ADDENDA À LA SOUMISSION

Sentier des Voyageurs - Décharge du lac Leamy - Reconstruction pont pédestre, Gatineau

ADDENDA NO: 2

Voyageurs Pathway – Leamy Lake Discharge - Pedestrian Bridge Reconstruction, Gatineau

SK –T1 Accès au chantier no. 1 (ouest) / Site Access no. 1 (west)

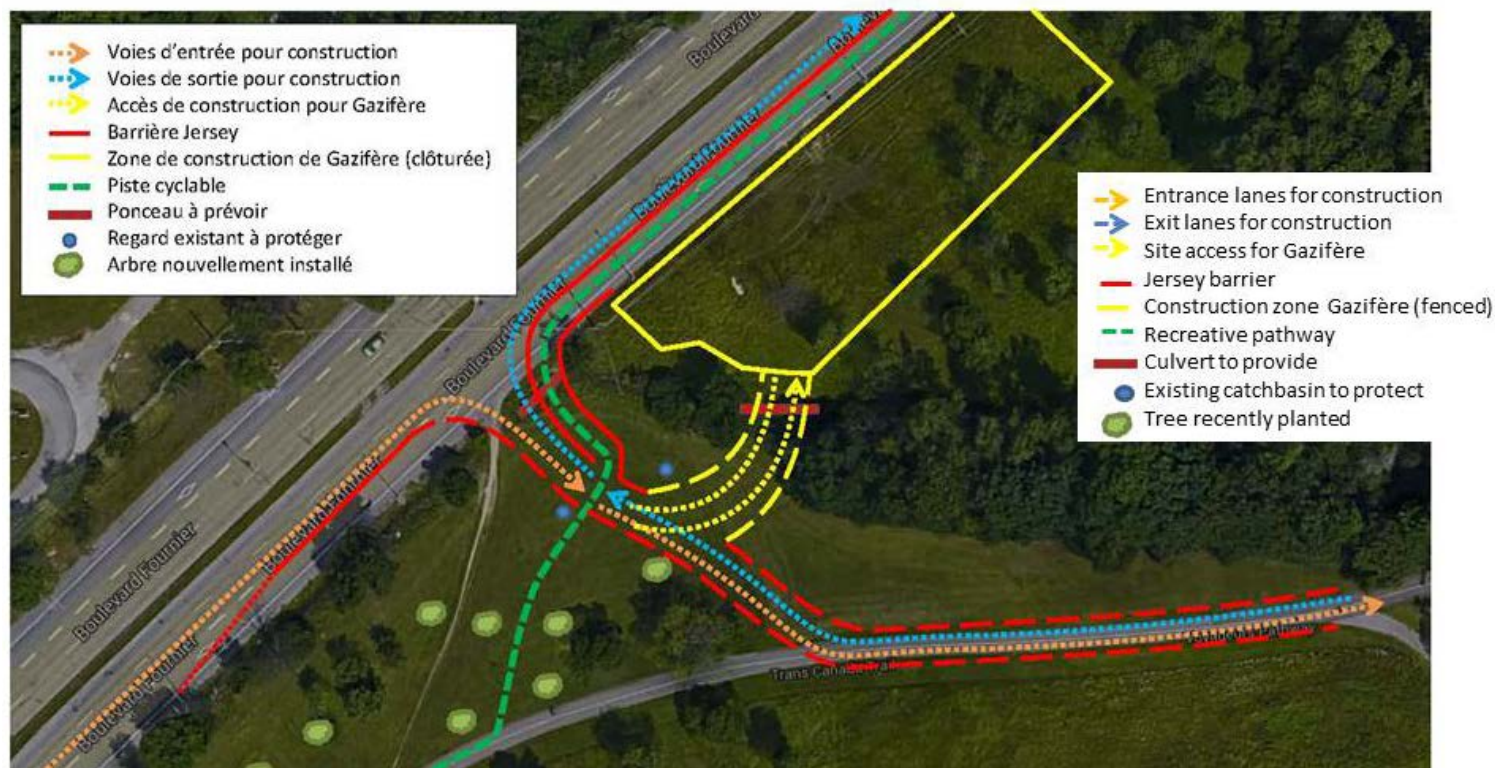
6. Devis 01 11 00 – Description des articles de paiement - 2.1 et 2.2 Articles nos. 1 et 2 – Ajouter à 2.1.1 et 2.2.1: Référer aux deux (2) croquis nos. SK T-1 and T-2 montrant l'utilisation commune des entrées d'accès au chantier avec Gazifère. Ces croquis préliminaires sont fournis uniquement à titre d'information de façon à montrer les zones de travail respectifs et l'impact sur les entrées au chantier. Les entrepreneurs de Gazifère et du nouveau pont doivent coordonner leurs travaux de préparation d'entrées/chemins d'accès et le contrôle de la circulation incluant le détournement de sentier. Cette coordination doit inclure le coût de signaleur et de toutes autres mesures de contrôle de circulation requise pour assurer la sécurité des usagers du sentier.

6. Section 01 11 00 - Pay Item Descriptions – 2.1 et 2.2 Items nos. 1 and 2 – Add to 2.1.1 et 2.2.1: Refer to attached two (2) sketches nos. SK T-1 and T-2 showing the common use of entrances for site access with Gazifère. These preliminary sketches are provided only as information so to show the respective work areas and the impact on the site entrances. Contractors of Gazifère and of the new bridge shall coordinate their works for the preparation of access entrances/roads and the traffic control including the pathway detour. Such coordination shall include the cost of flagman and any other required traffic control measures to insure the safety of the users of the pathway.
